RESSOURCES FALCO

Projet Horne 5, Rouyn-Noranda, Québec

Réponses aux questions du 1^{er} mai 2018
Volume principal

RÉPONSES AUX QUESTIONS DU 1^{ER} MAI 2018

Figure QC-17-1 : Représentation de la mine Horne (vue vers l'ouest à gauche et vers le nord à droite)

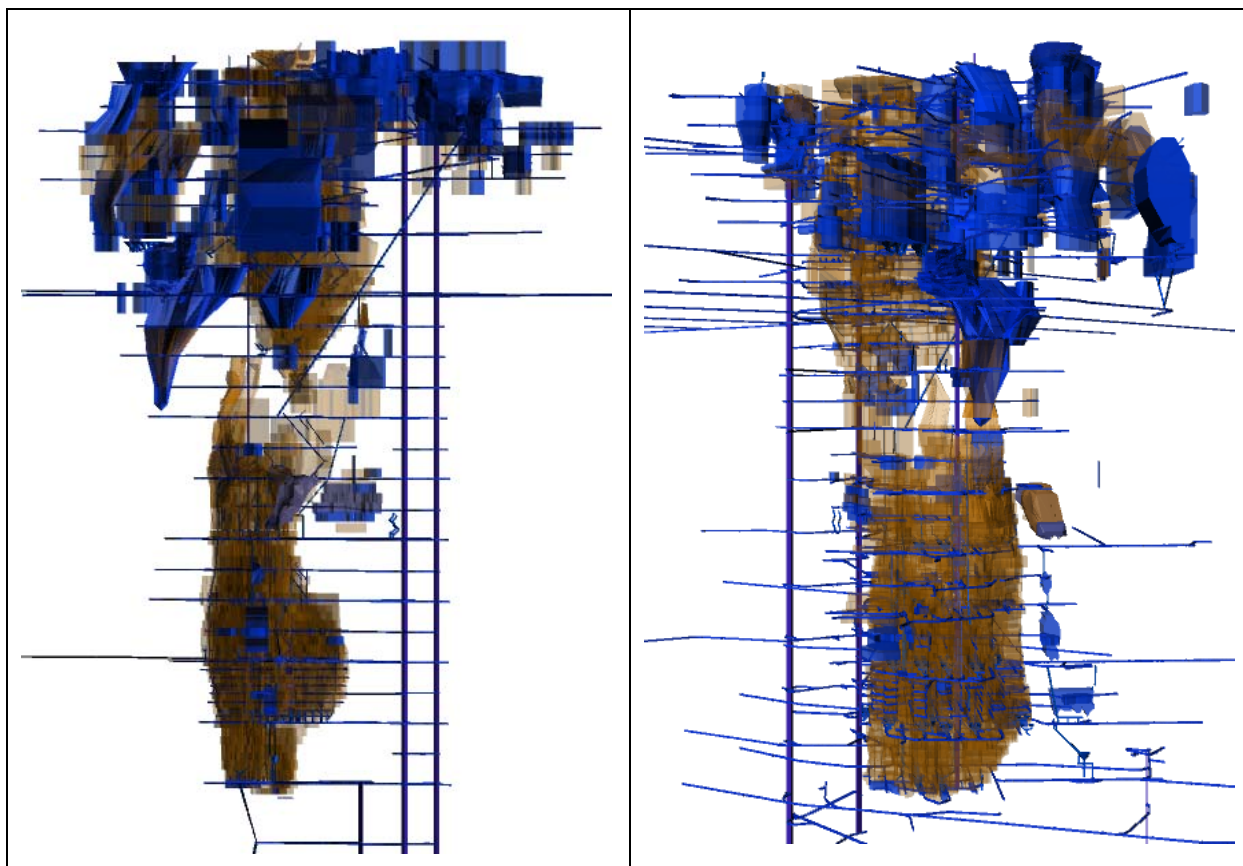
QC-17 Dans cette section, il est indiqué que « le volume représenté par les vides souterrains identifiés comme étant potentiellement disponibles pour l'entreposage des résidus n'est pas suffisant pour accommoder la totalité des résidus produits ». L'initiateur doit indiquer à quelle étude il fait référence et expliquer comment il en est arrivé à cette conclusion (par exemple, en présentant un résumé de l'étude).

REP-17 Plus de 42 000 documents ont été consultés, numérisés et géoréférencés pour construire un modèle en trois dimensions des mines Horne, Quemont, Chadbourne, Joliet et Donalda (Falco, 2017). La plupart de ces documents proviennent des archives de la compagnie Noranda et de ses successeurs, les autres, des archives du MERN. Les estimations des volumes tiennent compte de la combinaison de numérisation des plans de développement et de production des opérateurs de l'époque, de même que de la réconciliation, à partir des archives disponibles, des quantités de minerai et de stériles extraits versus les quantités de remblai retournées dans les chantiers exploités. La figure QC-17-1 montre deux vues du modèle en trois dimensions généré à partir des documents obtenus.

Figure QC-29-1 : Conséquences des vibrations induites par des sautages en fonction de la fréquence et de la vitesse maximale

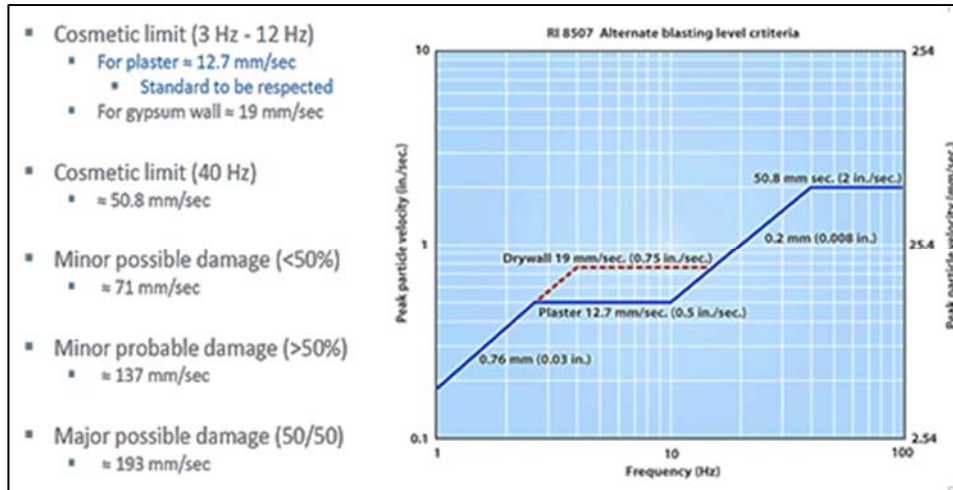
QC-29 Il est indiqué dans cette section que les « *sautages seront réalisés de manière à maintenir une vitesse maximale de vibrations de 5 mm/s pour des fréquences de 15 Hz et moins* ». Est-ce que cela veut dire que des sautages pourraient être effectuées avec des fréquences plus élevées que 15 Hz? Comment est-ce que cette vitesse maximale a été déterminée? Pourquoi est-elle jugée sécuritaire?

REP-29 La conception des sautages pour les chantiers d'extraction a été faite par une firme d'expert en la matière qui a été mandatée pour modéliser les vibrations causées par les sautages du projet Horne 5.

Figure QC-62-1: Diagramme de gestion de l'eau - période d'exploitation sans IGRM

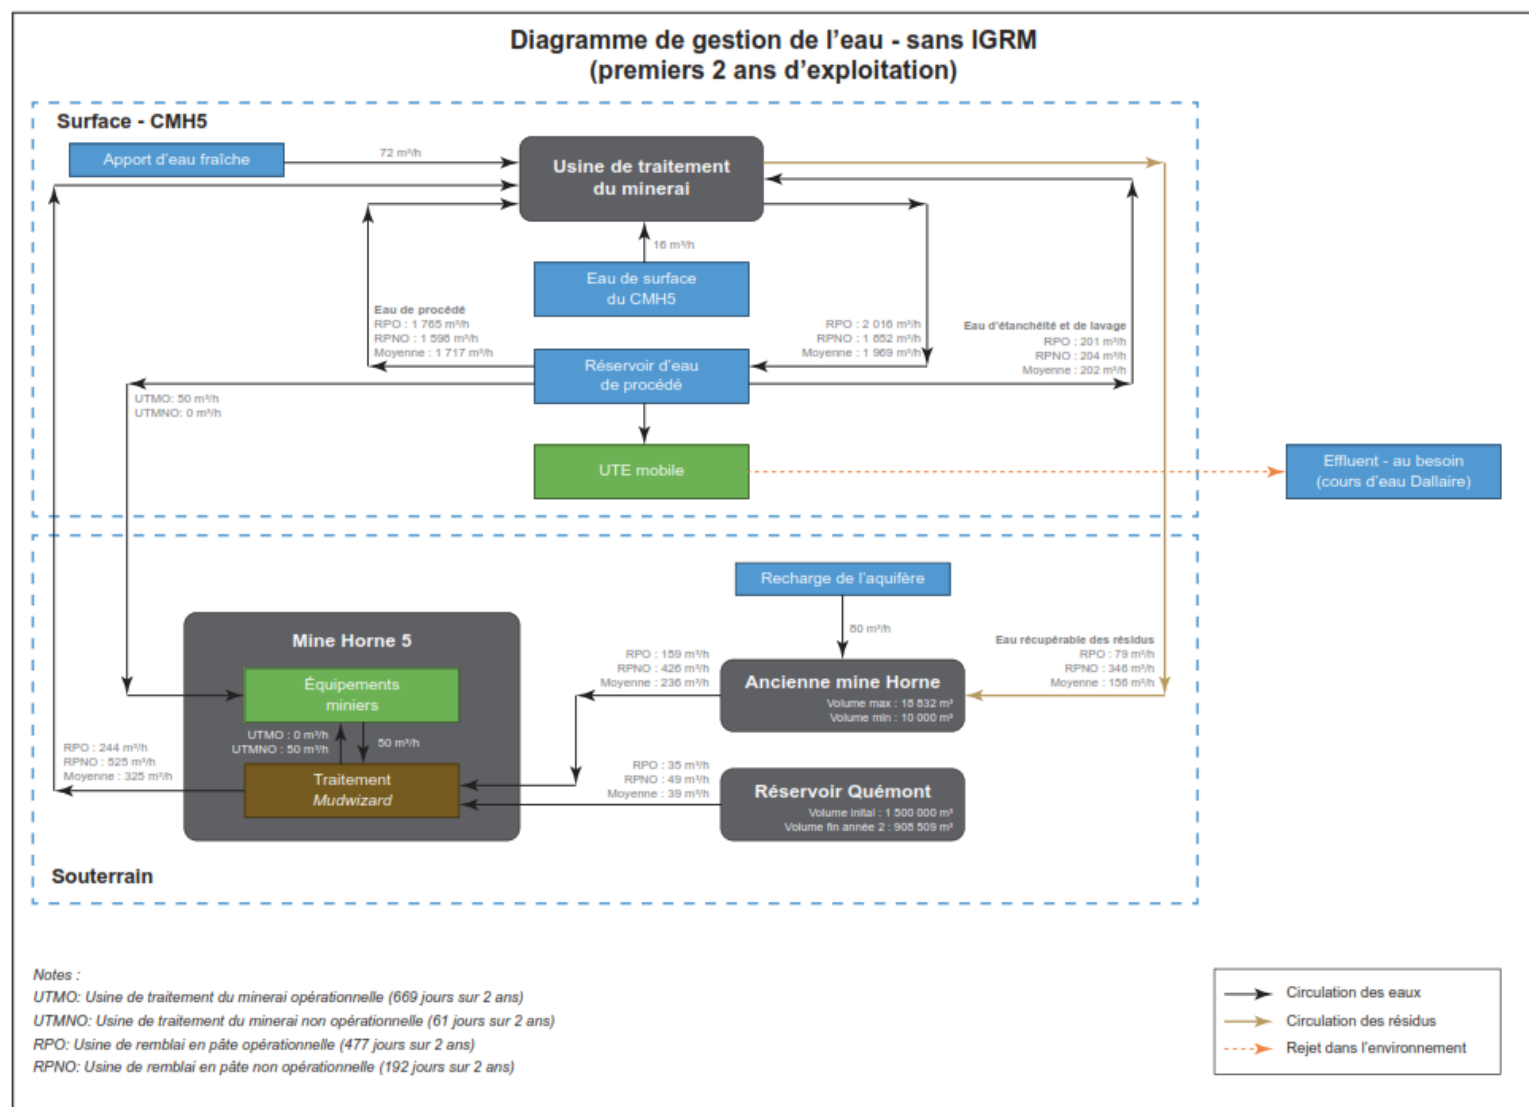
QC-62 Le procédé envisagé pour traiter les eaux minières pendant la période de production sans IGRM au CMH5 doit être expliqué par l'initiateur pour chacune des étapes de traitement des eaux indiquées à la figure 5-11 (par exemple, UTE mobile, traitement de l'eau, clarification des eaux souterraines, etc.).

REP-62 La figure QC-62-1 ci-dessous est une mise à jour de la figure 5-11 de l'ÉIE. Les informations présentées prennent en compte les données présentement disponibles, selon les engagements aux intervenants, et la description du projet la plus récente. Les données présentées sont considérées comme à jour aux fins de faisabilité.

Figure QC-63-1 : Diagramme de gestion de l'eau – période d'exploitation avec IGRM

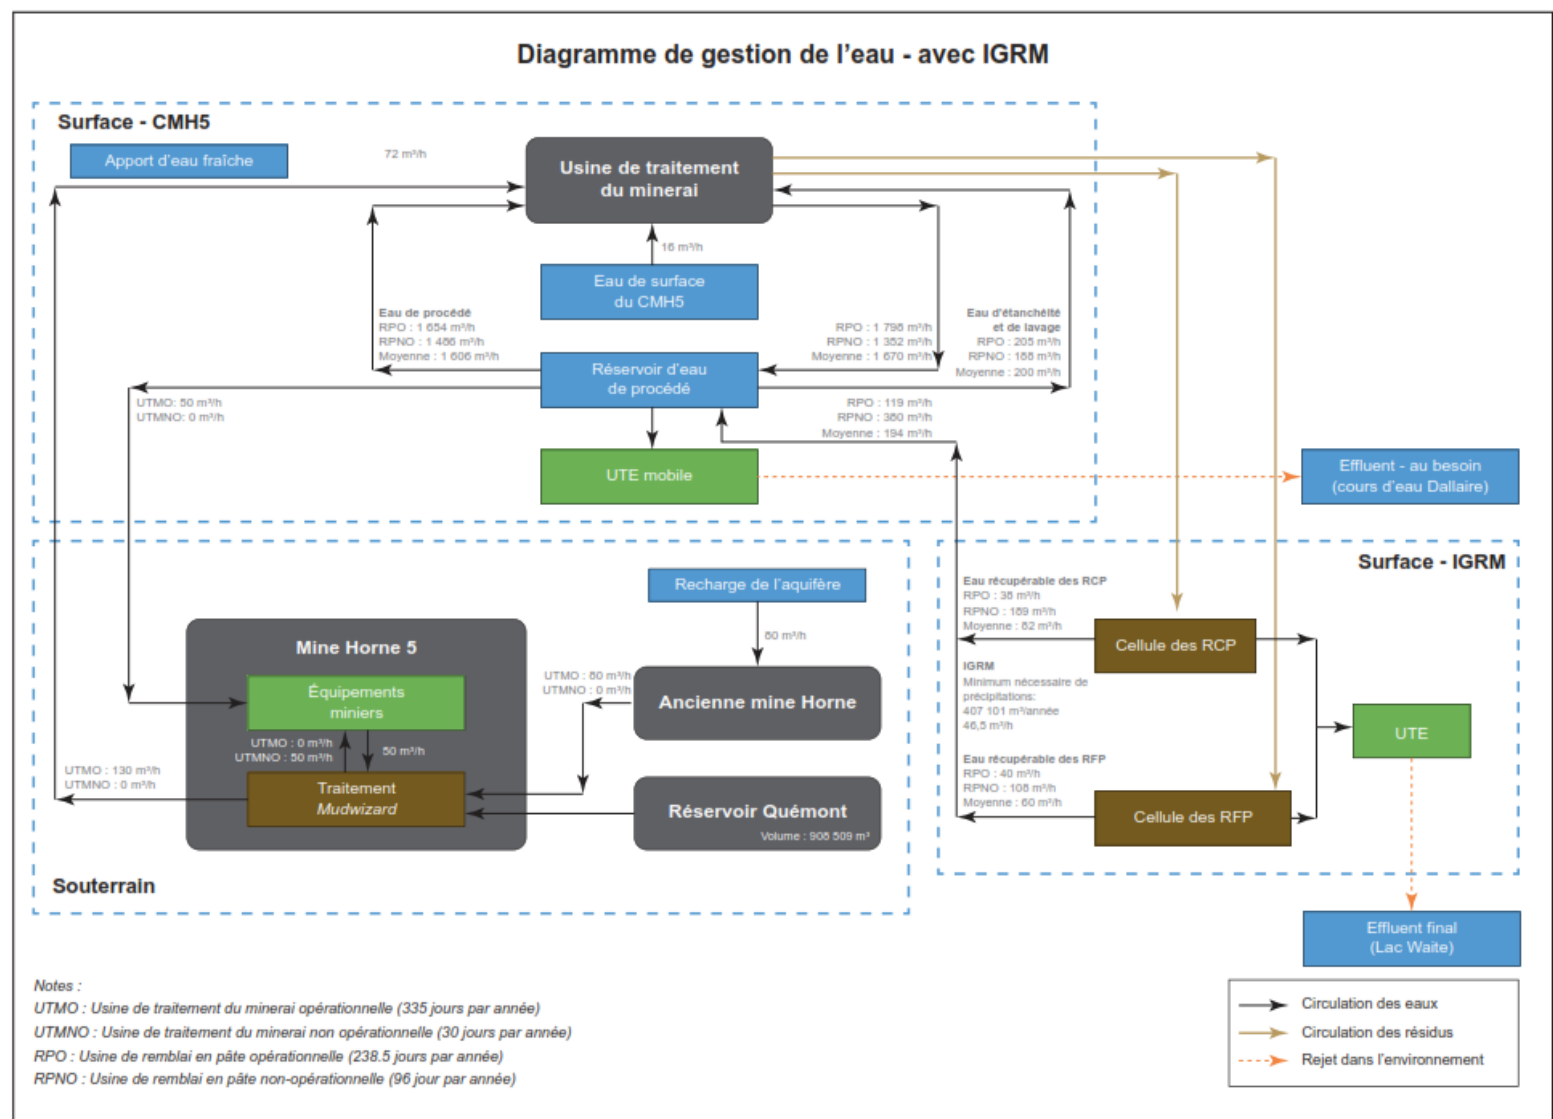
QC-63 Le procédé envisagé pour traiter les eaux minières pendant la période de production avec IGRM au CMH5 (par exemple, UTE mobile, traitement de l'eau clarification des eaux souterraines, etc.) et au site des IGRM (par exemple, UTE) doit être décrit par l'initiateur pour chacune des étapes de traitement indiquées à la figure 5-12.

REP-63 La figure QC-63-1 ci-dessous est une mise à jour de la figure 5-12 de l'ÉIE. Les informations présentées prennent en compte les données présentement disponibles, selon les engagements aux intervenants, et la description du projet la plus récente. Les données présentées sont considérées comme à jour aux fins de faisabilité.
